DETERMINAZIONE DEL DIRIGENTE SERVIZIO VIA/VINCA 21 maggio 2025, n. 218

[ID VIP 10602] Parco agrivoltaico, denominato "CONCA D'ORO", della potenza massima complessiva di 84,32 MW, e delle relative opere di connessione alla RTN, da realizzarsi nei Comuni di Castellaneta (TA) e Ginosa (TA).

Relazione tecnica a supporto dell'istruttoria sul progetto

ID_VIP 10602

Figura 8 – Sottocampi Area 1 e Area 2

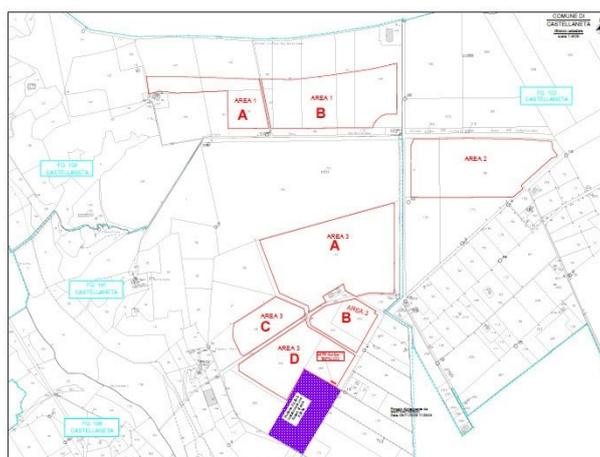
L'Area 1 è suddivisa in due sottocampi che in questa verifica identifichiamo come sottocampo A e sottocampo B. L'Area 3 è suddivisa in quattro sottocampi che identifichiamo nella verifica come sottocampo A, sottocampo B, sottocampo C e sottocampo D, come riportato nella figura seguente.

L'Area identificata come Area 1B e solo una minima parte dell'Area 1A ricade all'interno del buffer di 500 m di altri impianti fotovoltaici esistenti (vedi figura 4 e 6).

L'Area 2 interferisce in minima parte con le aree di altri impianti fotovoltaici esistenti, pertanto, si ritiene opportuno proseguire la verifica di idoneità di tale area.

L'Area 3 solo in parte ricade all'interno del buffer di 500 m di altri impianti fotovoltaici esistenti in particolare per parte dell'Area 3 A.

- ❖ Tutto ciò premesso si ritiene che l'Area 1B e parte dell'Area 3A rientrino in aree IDONEE ai sensi dell'art. 20, co. 8, lett. c- ter) del D. Lgs. 199/2021.

Figura 15 – Tratturello Rene n.25 di classe A al confine con i terreni censiti al Comune di Castellaneta - Foglio 100 particelle 107, 105, 90, 86, 87, 85, 81, 83, 122 (Fonte: <https://webapps.sit.puglia.it/freewebapps/quadroassettostratturi/index.html>)

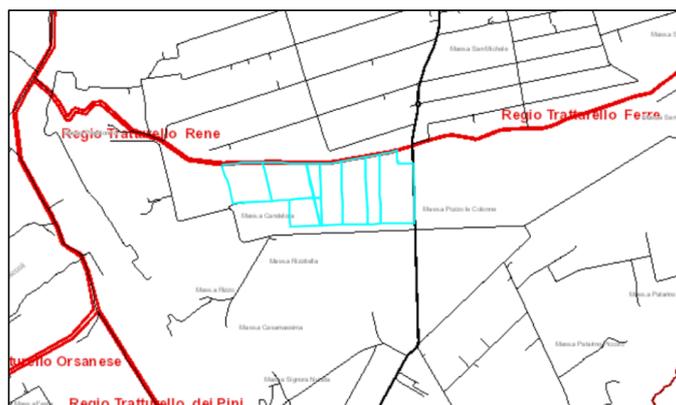
- i) il progetto prevede opere di **mitigazione visiva** per ridurre l'impatto paesaggistico dell'impianto fotovoltaico attraverso la realizzazione di fasce vegetali perimetrali con alberi da frutto e siepi, piantumazione di essenze autoctone e opere di mascheratura dell'impianto con rampicanti, filari di fico d'India e pistacchio per ridurre la visibilità dell'impianto da punti sensibili, garantendo una migliore integrazione dell'intervento nel paesaggio. Si riscontrano, all'interno della relazione paesaggistica (cfr. FV-CS-AB_13-00.pdf), nella relazione sul piano agronomico (cfr. FV-CS-AB_17-00.pdf) e nello studio di impatto ambientale (cfr. FVAB_1000.pdf), i riferimenti ad alcuni interventi di valorizzazione dell'area limitrofa al *Regio Tratturello Rene n. 25* reintegrato in classe A nella classificazione generale dei Tratturi proposta nel Quadro d'assetto, che confina con l'Area 1A e 1B dell'impianto (*Comune di Castellaneta - Foglio 100 particelle 107, 105, 90, 86, 87, 85, 81, 83, 122*). Il proponente afferma che è prevista la realizzazione di un frutteto didattico con varietà antiche che sarà accessibile e fruibile per la popolazione. Tali interventi non sono supportati da documentazione che ne verifichi la fattibilità in relazione a titolo di proprietà, autorizzazioni dai competenti uffici secondo la normativa vigente.

Figura 16 – Area 1 Interventi Agri-fotovoltaici (cfr. FV-CS-AB_17-00.pdf)

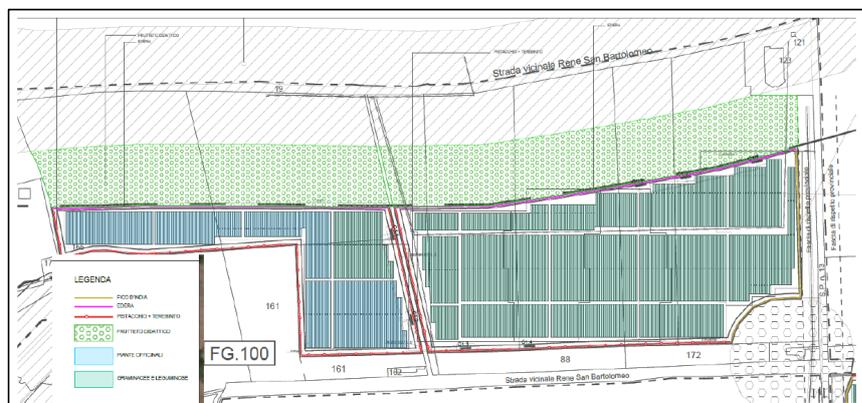
Le azioni progettuali, descritte nello studio di impatto ambientale e che riguardano i diversi interventi di mitigazione che interessano il sito d'impianto, risultano carenti nella documentazione, per le matrici aria, acqua e suolo, così come risultano carenti le misure di mitigazione relative alla componente biodiversità.
